Změnový list číslo 88	
Identifikace akce	
Název akce:	Výstavba Multifunkční sportovní a kulturní haly v Brně
Číslo akce SMVS:	-
Objednatel:	I. Statutární město Brno II. ARENA BRNO, a. s. III. Brněnské komunikace a.s. IV. Teplárny Brno, a.s.
Zastoupen:	Objednatelem
Zhotovitel:	HOCHTIEF CZ a.s., Plzeňská 16/3217, 150 00 Praha 5
TDI:	-
Projektant:	Projektová dokumentace 1 - Arch.Design, s.r.o. a A PLUS a.s. Projektová dokumentace 2 - PK OSSENDORF s.r.o.
Předmět změnového listu	
Úprava rozvodu SIL, SLP v 1.PP	
Část díla dotčená změnovým listem	
Arena (MK), Rozpočet D.1.1-3 ASŘ, Hala SO 101, 1.PP	
Popis změny, popis technického řešení	
Původní řešení dle smluvní (tendrové) dokumentace :	
Provedení dispozičního řešení dle Projektové dokumentace 1.	
Nové řešení :	
Změnou dochází k úpravě dispozičního řešení rozvodu -1.T8.001, -1.T8.002, -1.T12.001, -1.T12.004 – úpravy přiček, SDK konstrukcí (přidání, zkrácení, přemístění, posuny). Podrobný rozsah a technické řešení změny je popsán v Příloze č. 1 – Rozpočtu změny a Příloze č. 3 – Zadání změny PD.

Soupis: ZL 088 - Úprava rozvoden SIL, SLP v 1PP

název stavby **MULTIFUNKČNÍ SPORTOVNÍ A KULTURNÍ PAVILON**
ZADÁNÍ ZMĚNY PDPS

ÚPRAVA ÚKLIDOVÉ M

PŮDOYS
M 1:50

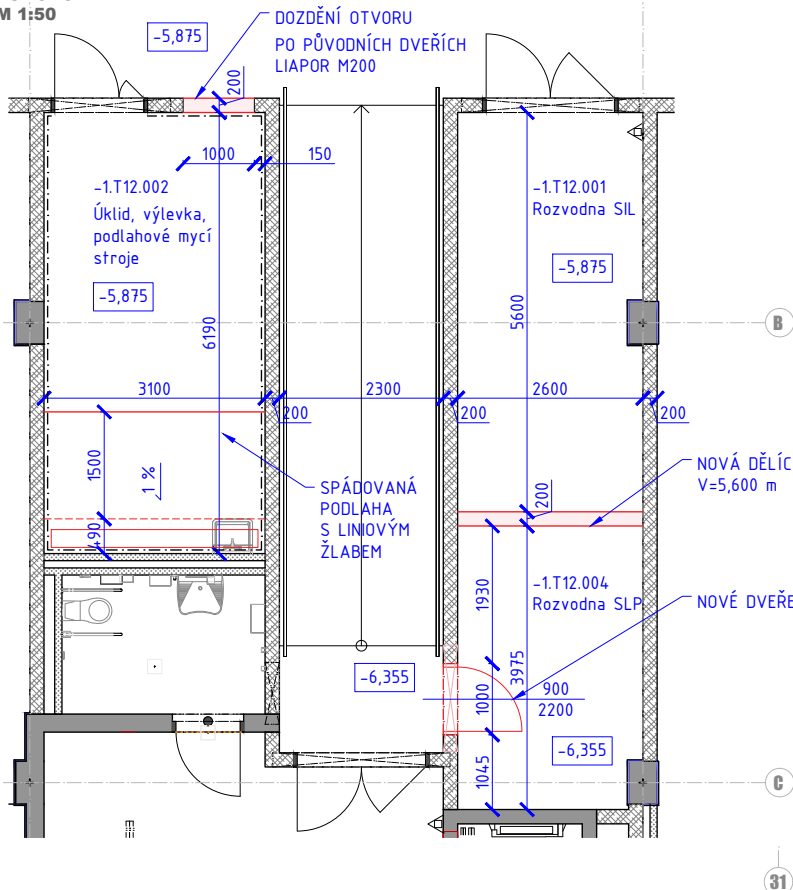
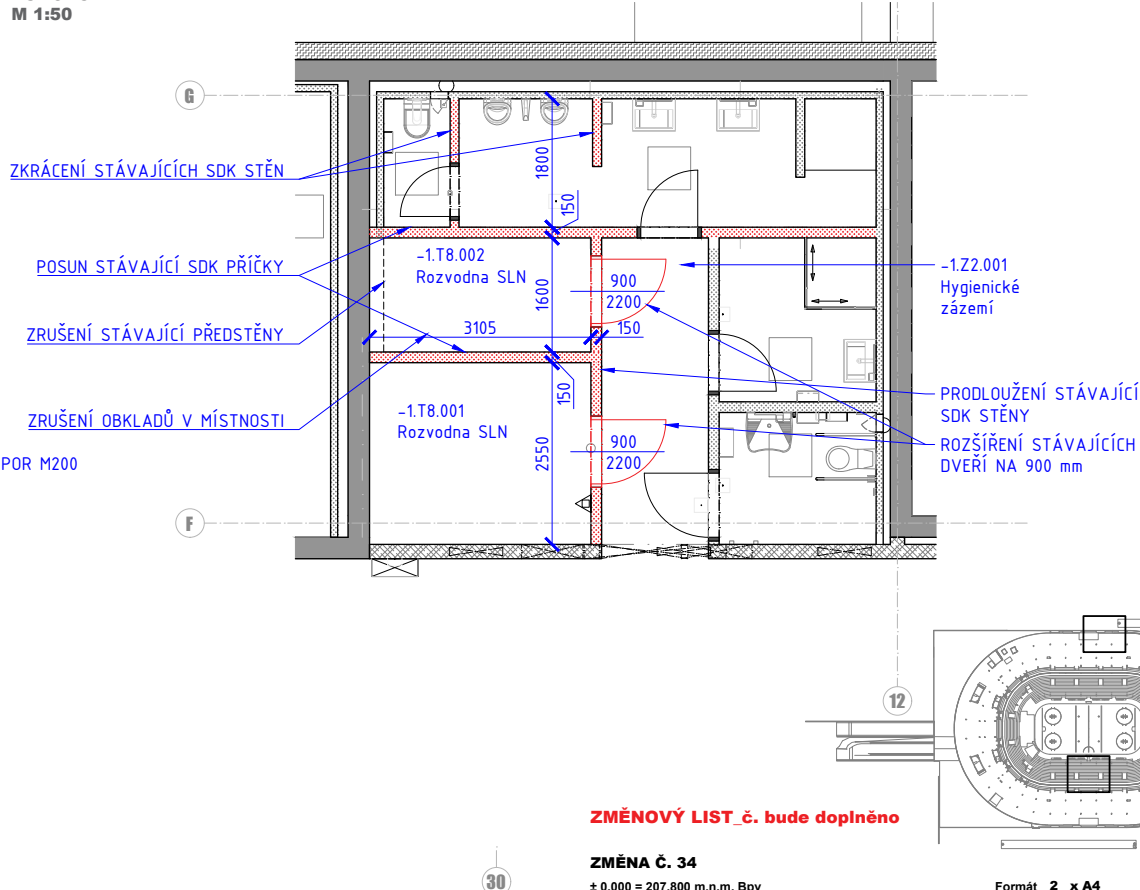
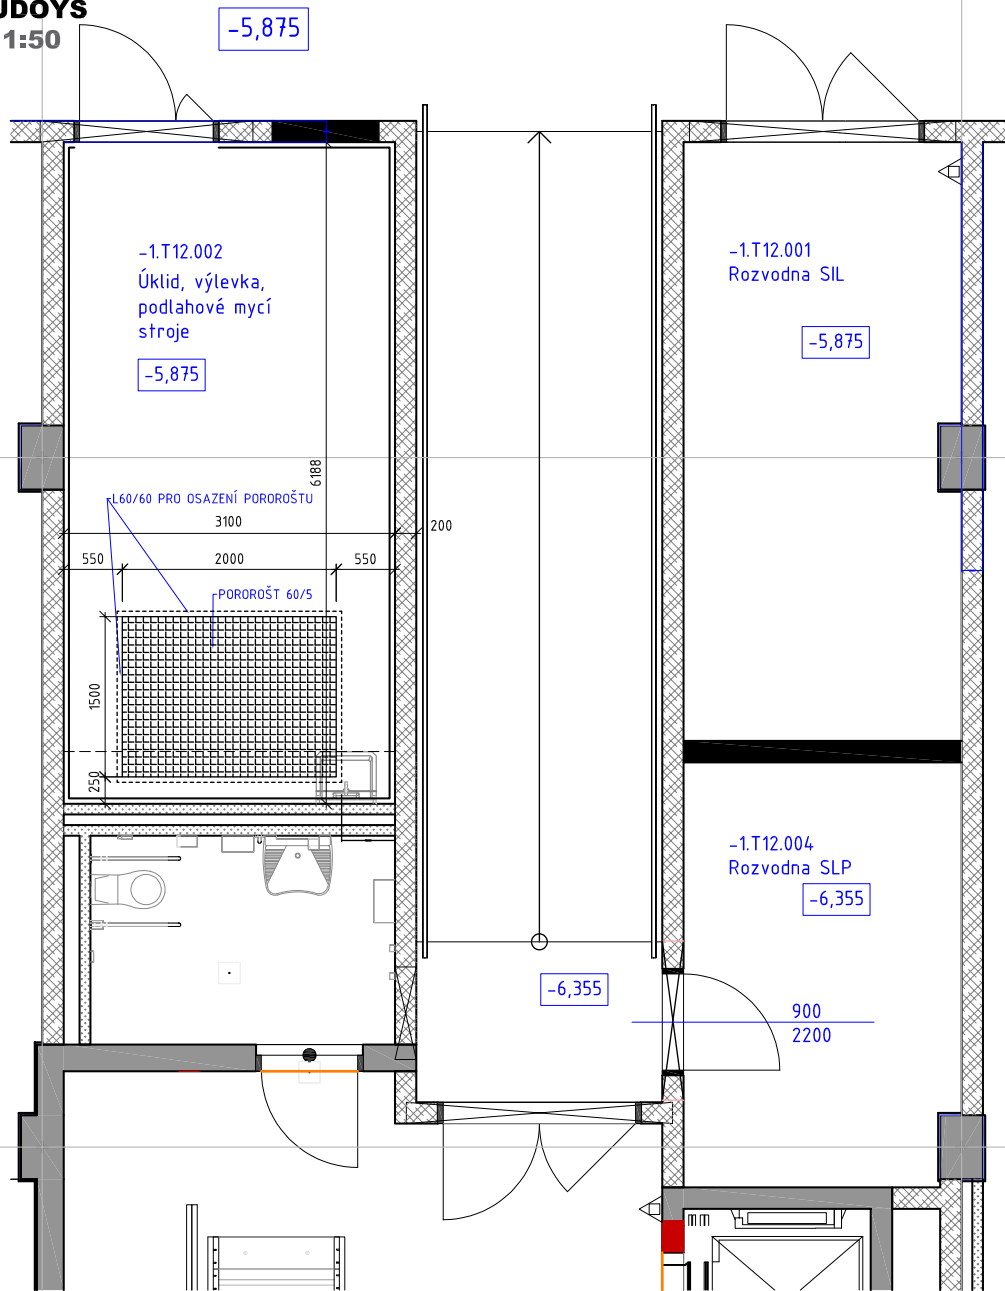
Zdůvodnění změny :	
Potřeba provedení změny vznikla v průběhu výstavby a projekce a projednávání RPD, během kterých bylo v rámci finalizace řešení rozvodu v 1.PP shledáno Původní řešení nevyhovujícím pro budoucí provoz MFH (Díla) a pro naplnění potřeb Objednatele na funkčnost a kapacity rozvodu. Změnou bude naplněna potřeba zvětšení rozvodny silnoprůdu -1.T12.001. Tento změnový list souvisí se ZL 71, který bude řešit změny v optické kabeláži – základní datové síti MFH. Z výše uvedeného vyplývá, že se jedná o změnu, které je potřebná pro provoz a funkčnost Díla, a která je dána nevhodností Původního řešení, která nebyla snadno odhalitelná; Změna je dána okolností (nevhodnost Původního řešení rozvodu v 1.PP a z ní vyplývající potřeba provedení dílčí změny Díla), kterou zadavatel i přes vynaložení náležité péče nemohl předvídat, protože se jedná o nepodstatnou změnu závazku podle § 222 odst. 6 ZZVZ.

ZMĚNOVÝ LIST č. bude doplněno

ZMĚNA Č. 34

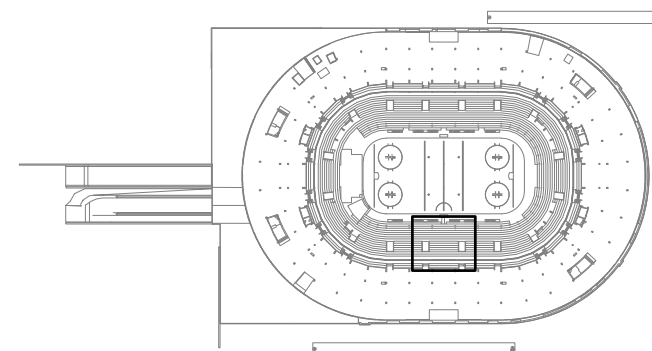
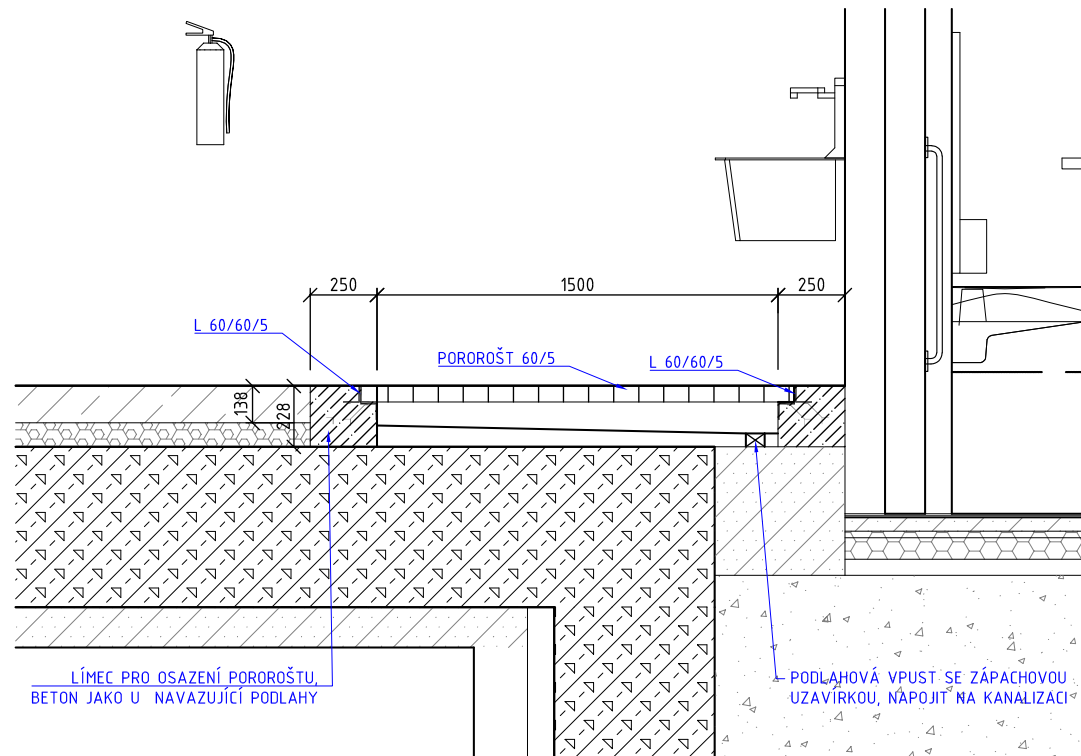
ZMĚNOVÝ LIST_č. 88

ZMĚNA Č. 34

Z.034
